Technischer Hinweis Seefunkanlage NEPTUNE

Anschluss der ALAN GPS Maus GPS 200 (Artikel-Nr. C 723)

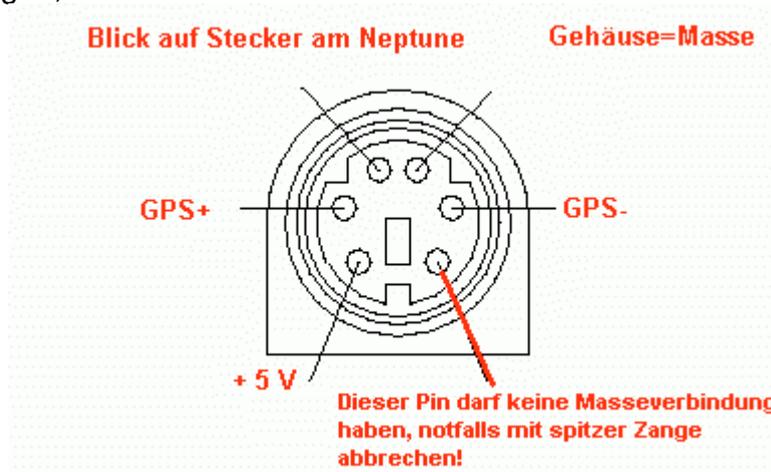
GPS Maus funktioniert nur vorübergehend einwandfrei, Probleme ergeben sich, wenn man am Stecker wackelt oder das Funkgerät schnell aus und wieder einschaltet (Nur Geräte der "Version 1" können evtl. davon betroffen sein!)

Bei einigen der zuerst ausgelieferten Geräte der Version 1 wurden alle 6 Anschlussstifte des GPS Anschlusskabels mit Anschlussdrähten belegt, unbenutzte Adern waren im Funkgerät dann abgeschnitten. In ungünstigen Fällen kann einer der unbenutzten Drähte die Abschirmfolie berühren. Dadurch wird beim Anschluss einer GPS Maus ein Kontakt unbeabsichtigt geerdet, der innerhalb der Maus für andere Zwecke vorgesehen ist. (Die Versionsnummer erscheint kurz nach dem Einschalten im Display)

Unbenutzten Kontaktstift im Stecker entfernen. Dazu mit einer spitzen Zange oder einem kleinen Schraubendreher den unbenutzten Kontaktstift im Stecker so lange hin und her biegen, bis er abbricht.

Bitte nur den in der Zeichnung markierten Stift entfernen und keinen anderen!
